SERVICE INFO – INA 0052

Optiske forskelle på strammearm 534 0130 20

Billede 1: 534 0130 20 – med en grå rulle

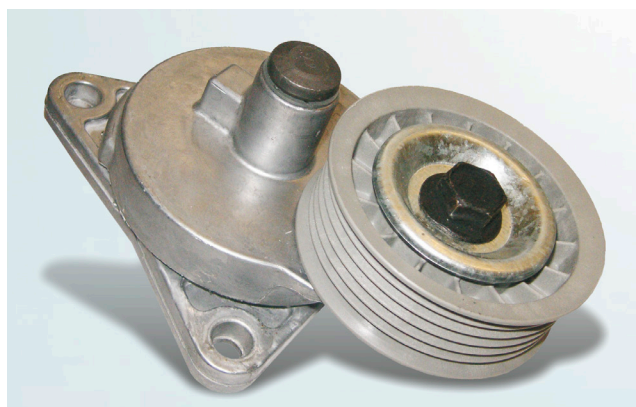
Schaeffler Automotive Aftermarket leverer to forskellige varianter til ordrenr. 534 0130 20.

Rullens farve og fastspændingsskruens beklædning er en vigtig forskel ved begge specifikationer af strammearme.

Teknisk set er der ingen forskelle. Begge arme kan ubegrænset bruges til de angivne køretøjer.
